**PROVINCIA DI PARMA
COMUNE DI BERCETO**

INTEGRAZIONI A SEGUITO DELLA CONFERENZA DEI SERVIZI TENUTA IN DATA 11/05/2023

***AMPLIAMENTO DELL'IMPIANTO DI SMALTIMENTO E RECUPERO RIFIUTI NON PERICOLOSI
PREVALENTEMENTE INERTI IN LOCALITÀ GHIARE DI BERCETO***

PRESSO LO STABILIMENTO GRENTI S.p.A.

Figura 4 Suddivisione in macro-aree dell'area di trattamento rifiuti

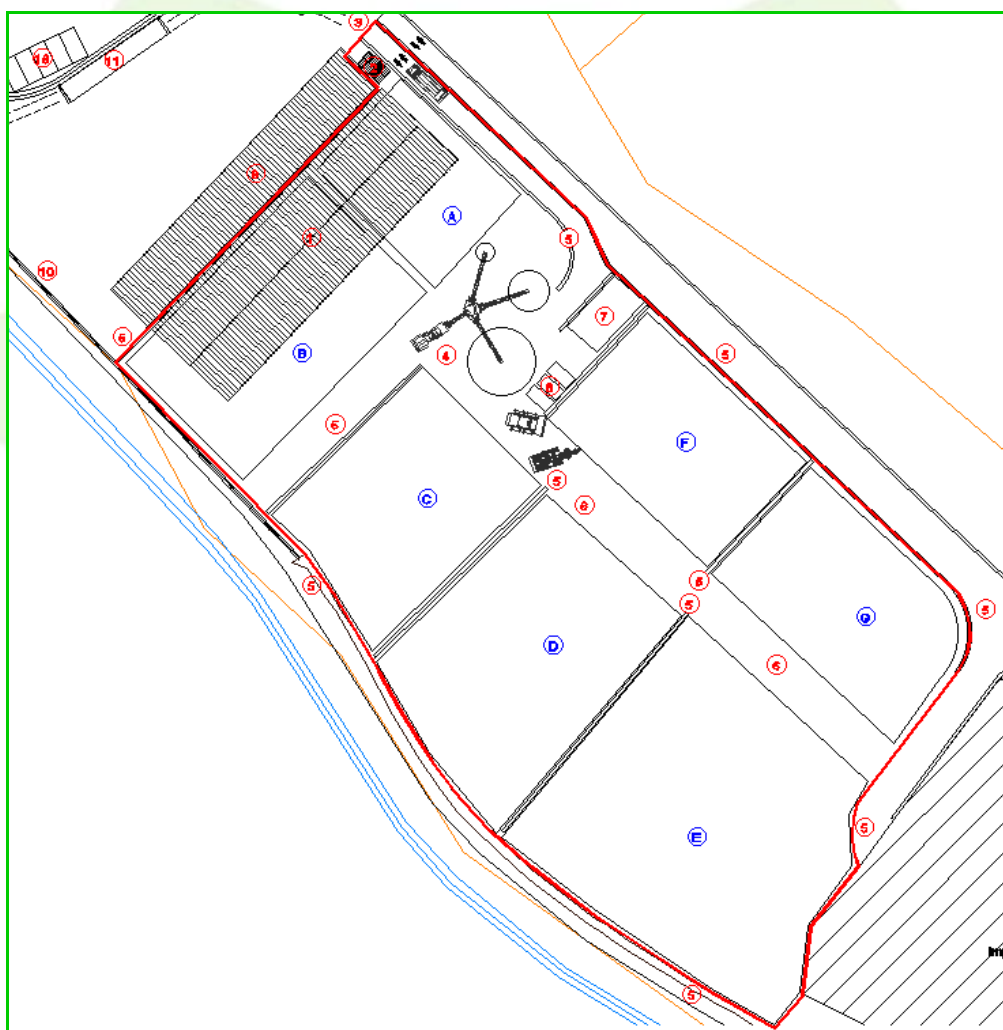
- la Ditta dovrà formalizzare se la messa in riserva (R13) si ritiene propedeutica e funzionale alla successiva operazione (R5) o meno;
- la Ditta dovrà inoltre definire la capacità massima istantanea di messa in riserva (R13), in quanto tale informazione non è stata fornita nella colonna di destra, nella tabella dell'allegato 2 alla modulistica di cui all'art. 208. Così come per la potenzialità annua di recupero (R5), è auspicabile fornire i dati raggruppati per tipologie (non per singolo cod. EER) oltre che il dato complessivo.

Concettualmente l'area è suddivisa in varie macro-zone (*Figura 5 e Tabella 1*), la prima in parte ricompresa all'interno del capannone (A e B) sarà destinata principalmente ad ospitare i materiali fini e polverulenti, così come quelli che mal si prestano ad essere lavorati se eccessivamente umidi. Un'altra macro-zona, interamente all'aperto (C, D, E) potrà ospitare la messa in riserva (R13) ed il successivo trattamento (R5) dei rifiuti appartenenti alle altre categorie ammesse. Nel settore a nord del centro saranno ubicate le aree di stoccaggio dei materiali trattati (F e G) in attesa delle refertazioni analitiche che li renderanno definitivamente definibili come aggregati recuperati (EoW). Questi verranno infatti movimentati solo successivamente alle analisi, per poter essere stoccati all'esterno dell'area rifiuti. Insieme a queste macro-zone, vi saranno aree destinate ad ospitare rifiuti non congrui al trattamento [(7) aree previste dal Decreto del MITE più volte richiamato], in attesa di essere conferiti a discarica ed aree

Si ribadisce come l'individuazione delle aree anzi operata e così come schematizzata in seguito, sia da ritenersi puramente indicativa, stante le possibili modifiche nell'individuazione delle aree così come ha avallato ARPAE APAO ST nella passata CdS prendendo atto che i quantitativi massimi istantanei delle diverse categorie di rifiuti dichiarati dalla Ditta sono da intendersi quali quantità indicative e non saranno riportate in autorizzazione con questo dettaglio, mentre dovrà essere rispettato il quantitativo massimo totale.

La capacità massima istantanea di messa a riserva risulta quindi essere una stima indicativa dei volumi di rifiuti che possono essere stoccati nel centro prima dell'avvio delle fasi di trattamento (R5), prescindendo dalla loro differenziazione in base alla tipologia, essendo questa strettamente dipendente dai conferimenti effettuati.

Per quanto detto si può operare una stima della capacità volumetrica di stoccaggio per le macro-aree anzi definite:
